Onderzoek Bouwbesluit 2003

*Vrom Onderzoek wijziging
Bouwbesluit*

Datum	4 december 2006
Projectnummer	u060305aa
Rapportnummer	Wu060305aaA0.jgr

Onderzoek wijzingen Bouwbesluit 2003

Voorbeeld 1

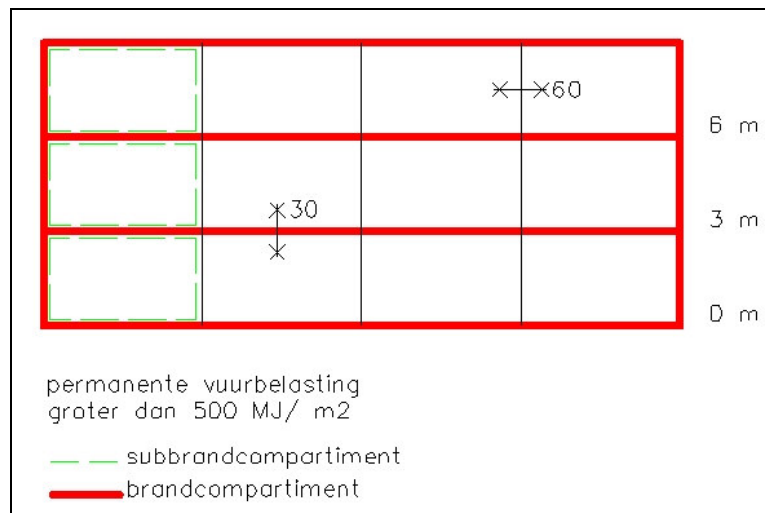
- Figuur 1 betreft een woongebouw van 3 bouwlagen en per bouwlaag 4 woningen, met de volgende kenmerken:
 - Hoogste vloer van een verblijfsgebied boven het meetniveau: 6 m
 - Elke bouwlaag is een apart brandcompartiment
 - Permanente vuurbelasting per brandcompartiment: > 500 MJ/m²

- Het bovenstaande betekent dat de verdiepingsvloeren (scheiding tussen de brandcompartimenten) 30 minuten brandwerend mogen worden uitgevoerd, maar dat de bouwmuren (scheidingen tussen de subbrandcompartimenten binnen eenzelfde brandcompartiment) 60 minuten brandwerend moeten worden uitgevoerd.

Voorbeeld 2

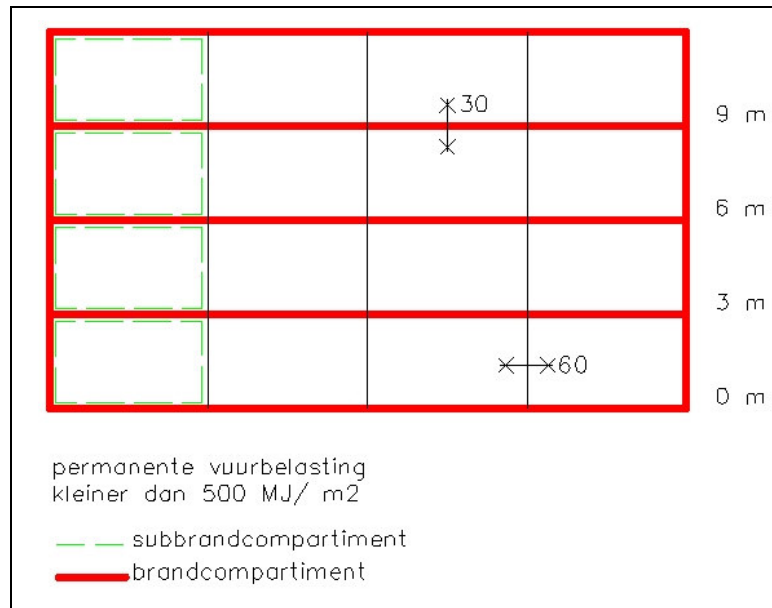
- Figuur 4b betreft een woongebouw van 4 bouwlagen en per bouwlaag 4 woningen, met de volgende kenmerken:
 - Hoogste vloer van een verblijfsgebied boven het meetniveau: 9 m
 - Elke bouwlaag is een apart brandcompartiment
 - Permanente vuurbelasting per brandcompartiment: < 500 MJ/m²

- Bepaling wbdbo-eisen
 - De eisen van afdeling 2.13 (wbdbo-eisen tussen brandcompartimenten) gelden tussen de brandcompartimenten. De scheiding tussen de brandcompartimenten wordt gevormd door de verdiepingsvloeren. Volgens artikel 2.106, eerste lid, geldt tussen deze brandcompartimenten een wbdbo-eis van 60 minuten. Een reductie is toegestaan als de permanente vuurbelasting < 500 MJ/m² is (tweede lid) of indien de hoogste vloer van een verblijfsgebied < 7 m boven meetniveau ligt (derde lid). Een reductie van 30 minuten is toegestaan aangezien de permanente vuurbelasting < 500 MJ/m² is.

4.12.9 Onverklaarbaar verschil -4

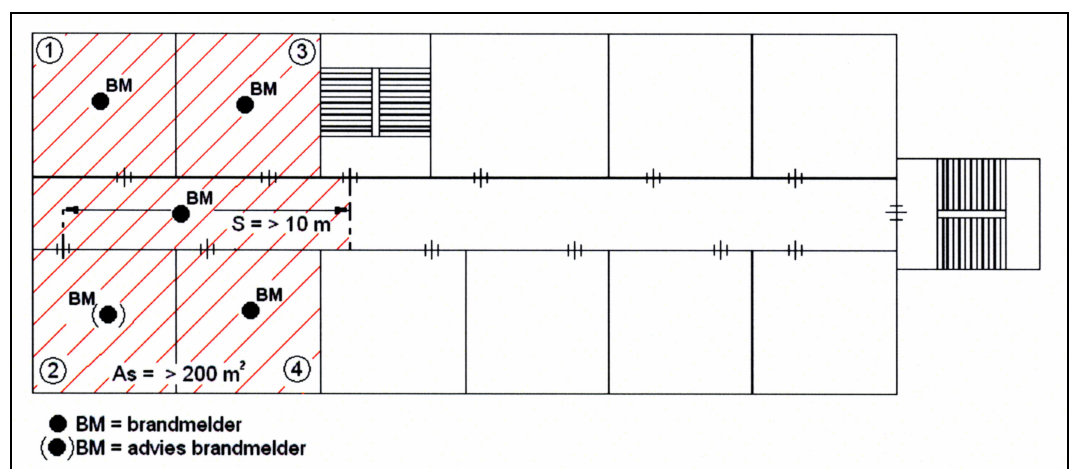
- Artikel 2.146 lid 16 geldt alleen voor rookcompartimenten met één toegang. Vanuit de bedoeling van het voorschrift zou deze eis ook moeten gelden voor doodlopende einden in rookcompartimenten met meer dan twee toegangen.

4.14.3 Aanpassen tabel 2.153 -1

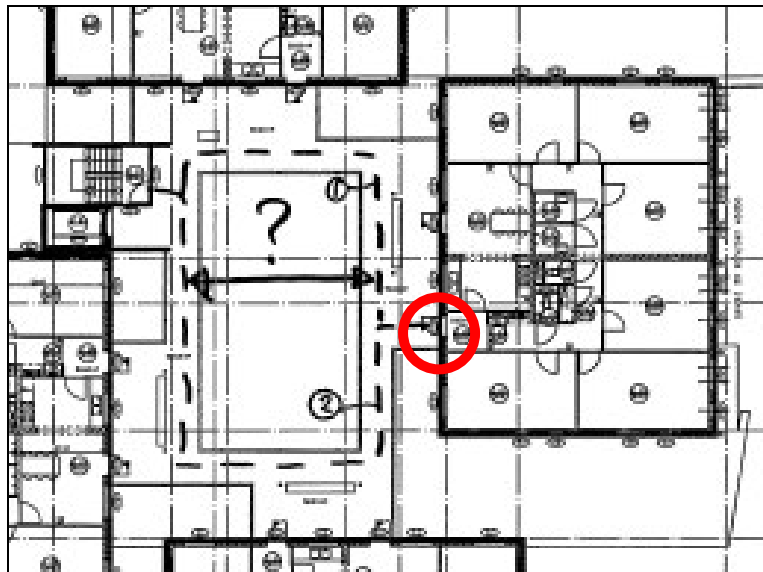
- Geadviseerd wordt in tabel 2.153 voor de 'andere overige gebruiksfunctie' dezelfde eisen van toepassing te verklaren als voor een 'overige gebruiksfunctie voor het stallen van motorvoertuigen'.

4.14.9 Praktisch bezwaar -4

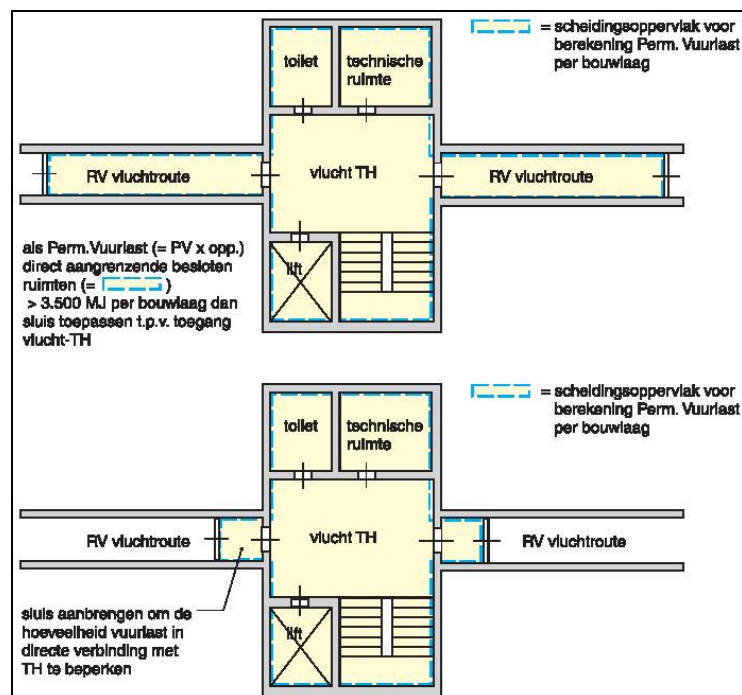
- Over artikel 2.170 lid 2 bestaat in de praktijk veel onduidelijkheid. Letterlijke interpretatie van dit voorschrift leidt ook tot een verlaging van het brandveiligheidsniveau zoals in Bouwbesluit 1992 gold.

Hoe omgaan met andere ruimten dan genoemd in het voorschrift en bij een portieksituatie?

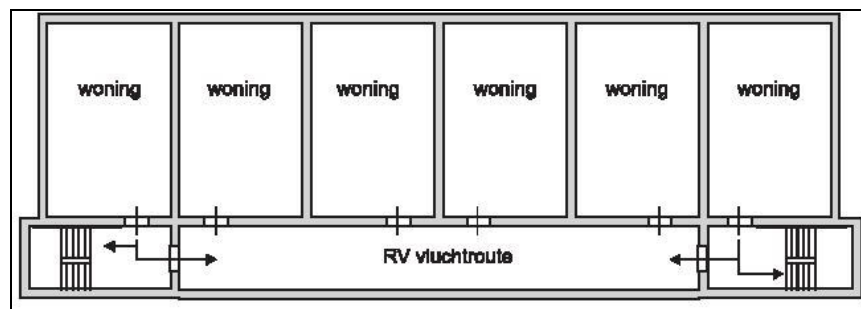
- Alle andere ruimten mogen altijd rechtstreeks op het vluchtrappenhuis uitkomen. Bij een portiek-situatie waarbij sprake is van samenvallende vluchtroutes is het voorschrift niet van toepassing.

6.1.23 Aanpassen voorschrift -8

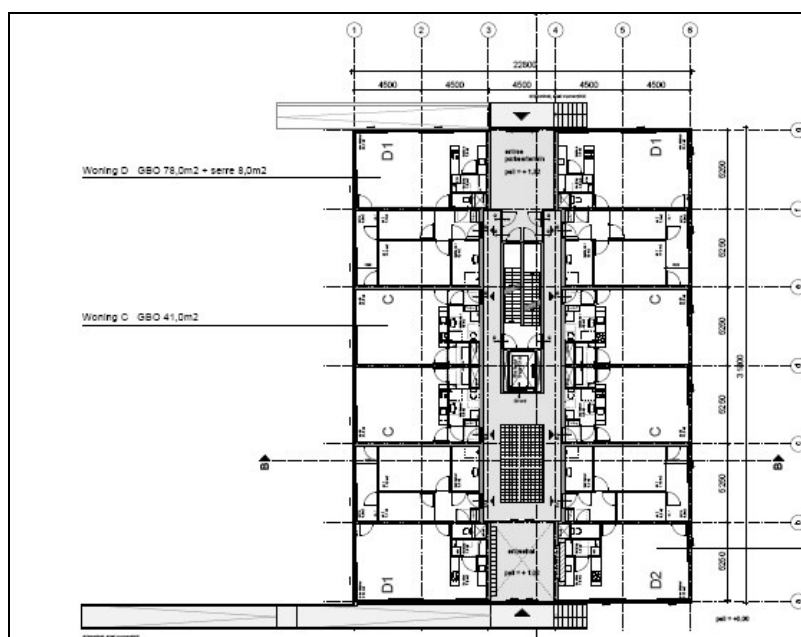
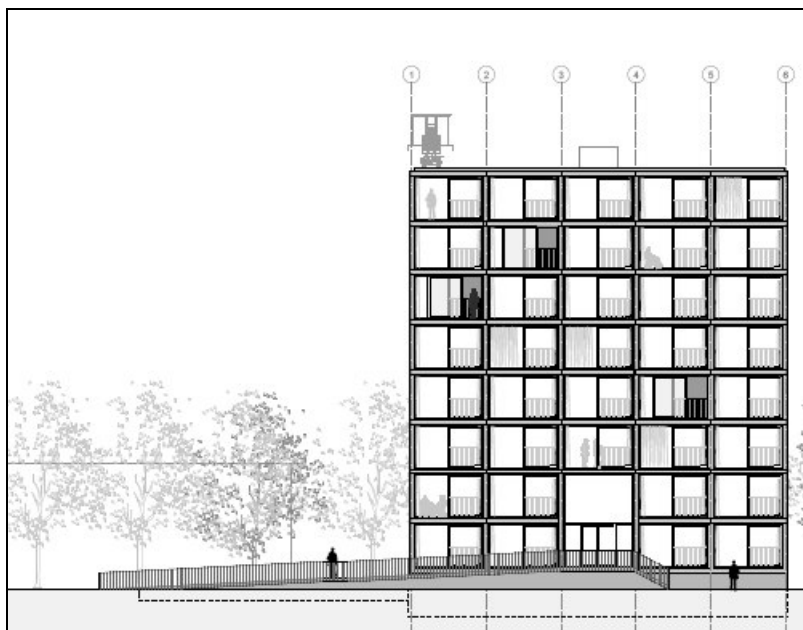
- Geadviseerd wordt de voorschriften m.b.t. maximale hoogteverschillen te herschikken. Aan het eind van deze paragraaf wordt hiervoor een voorstel gedaan.
